Stellungnahme

des BWE Landesverbandes Berlin Brandenburg

im Rahmen der öffentlichen Auslegung des Entwurfs des

Integrierten Regionalplanes Uckermark-Barnim

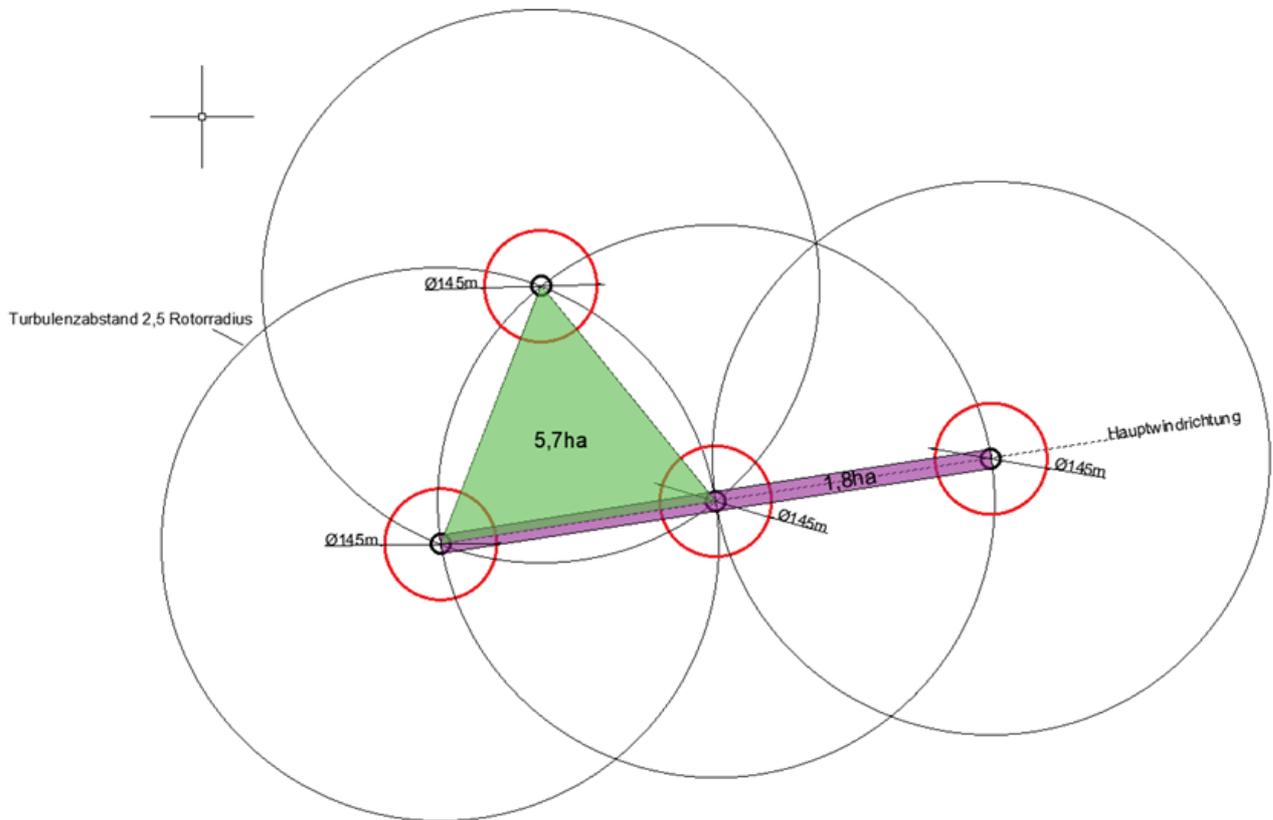
Der BWE sieht die als Kriterium beschlossene Mindestgröße von 25 ha als mindestens diskussionswürdig an. Gerade kleine Windparks mit 3 bis 5 WEA zeichnen sich durch eine hohe lokale Akzeptanz aus. In Verbindung mit der Leistungstärke moderner WEA tragen auch kleine Windparks bereits erheblich zur notwendigen Energieproduktion bei.

Die nachfolgende skizzenhafte Simulation macht deutlich, dass sich schon mit kleinsten Flächen eines potentiellen Vorranggebietes (hier zwischen 1,8 und 5,7 ha) eine Konzentrationswirkung von mindestens 3 WEA erreichen lässt.

Wir schlagen vor, dass eine flächendeckende Analyse für die gesamte Planungsregion durchgeführt und das Kriterium angepasst wird.
